## **Eindverslag op het Voorlopig Ontwerp herinrichting Plein en aanloopstraten**

Het Voorlopig Ontwerp van de herinrichting van het Plein in Nijkerk en de aanloopstraten heeft in de periode van 19 mei 2021 tot en met 16 juni 2021 ter inzage gelegen voor omwonenden en belanghebbenden. Hieronder worden de zienswijzen behandeld.

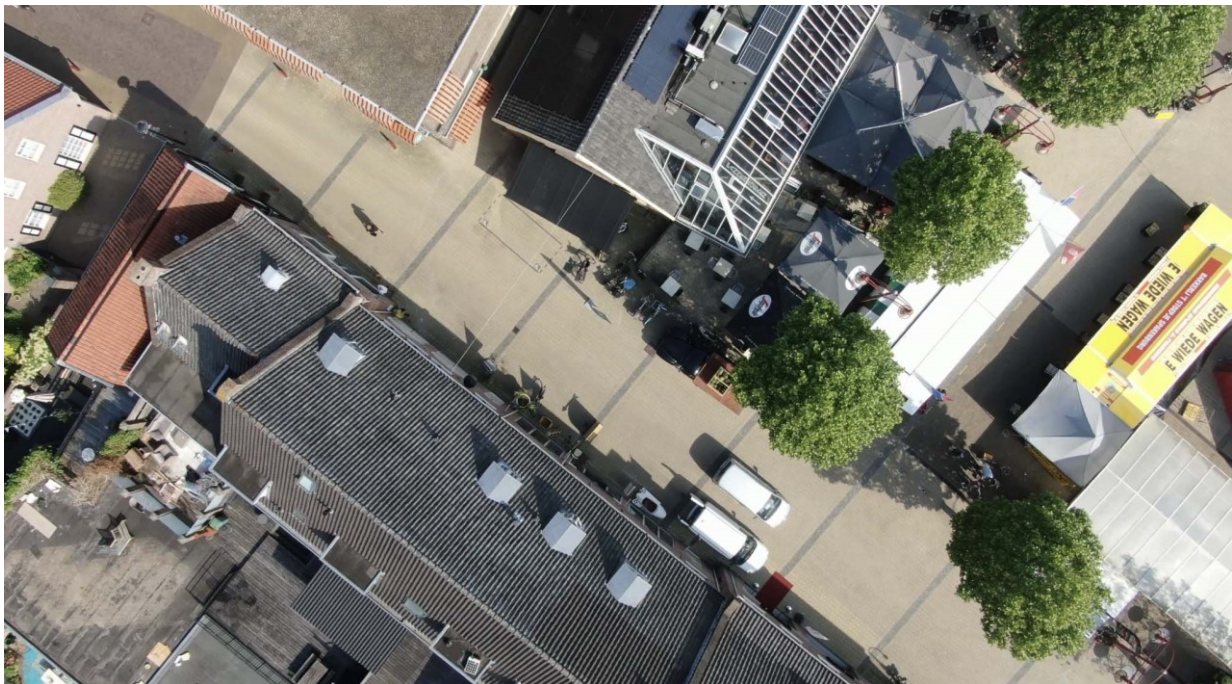
*[1] Ik maak bezwaar tegen de voorgenomen verplaatsing van het de Van Kluijve-lantaarn naar de Nieuwstraat.*

*1.1. De Nieuwstraat is de verkeersader naar het Plein met tweerichtingsverkeer. Aan beide zijden inhoudelijke toelichting*

*zijn winkels met uitstallingen. Er zijn veel fietser en mensen en kinderen te voet. Als dit forse object met een minimale grondafmeting van 2 meter als vast obstakel in de Nieuwstraat wordt geplaatst is er te weinig ruimte over voor doorstroming van al het verkeer. Verkeer wordt bovendien dichter naar onze voordeuren gedwongen. (zie luchtfoto-0083) 1.2. Kinderen spelen graag op de Van Kluijve-lantaarn; als die nu in de drukke Nieuwstraat wordt geplaatst vrees ik voor hun veiligheid. 1.3. Vintagewinkel The Vault laadt en lost vaak voor de deur wat tot de nodige verstopping zal leiden met een smalle rijbaan; fietsen die nu regelmatig in de weg staan zijn makkelijk te verzetten. (zie foto nieuwstraat-7719) 1.4. De lampen van de Van Kluijve-lantaarn hangen op 5 meter hoogte en schijnen direct in onze woonkamers op de verdiepingen boven de winkels. Extra licht dat ik niet kan regelen. En als je op het Plein woont wil je geen gordijnen; er is te veel te zien. :-)*

*[2] Ik begrijp dat er voornemens zijn de corona-terrasgrootte van nu op het nieuwe Plein als norm te stellen. Dat is nu super gezellig met het aantal tafeltjes en de bezetting op corona-afstand en de sluitingstijd om 22:00 uur. Ik verzoek u dan ook in de toekomst dit aantal bezoekers als maximum aan te houden zodat het Plein niet elke dag in de zomer volledig bomvol zit tot 's avonds laat; inclusief alle vervoersmiddelen.*

In uw zienswijze haalt u een aantal belangrijke punten aan die voor ons aanleiding zijn om nog eens goed naar de huidige en toekomstige situatie te kijken. Gelijksortige zienswijzen hebben wij ook van andere omwonenden en belanghebbenden ontvangen. Op basis van uw reactie en de andere belanghebbenden komen wij ook tot het inzicht dat het beter is om de Van Kluijve lantaarn hier niet te plaatsen.

Een ander punt wat u noemt is de invulling van de terrassen en hoe dit verder ingevuld wordt in de toekomst. Over de invulling van het terrasbeleid gaat het voorliggende ontwerp niet. Zie hiervoor de beantwoording van zienswijze 2.

Het ontwerp wordt aangepast en gekeken naar een andere locatie voor de lantaarn.
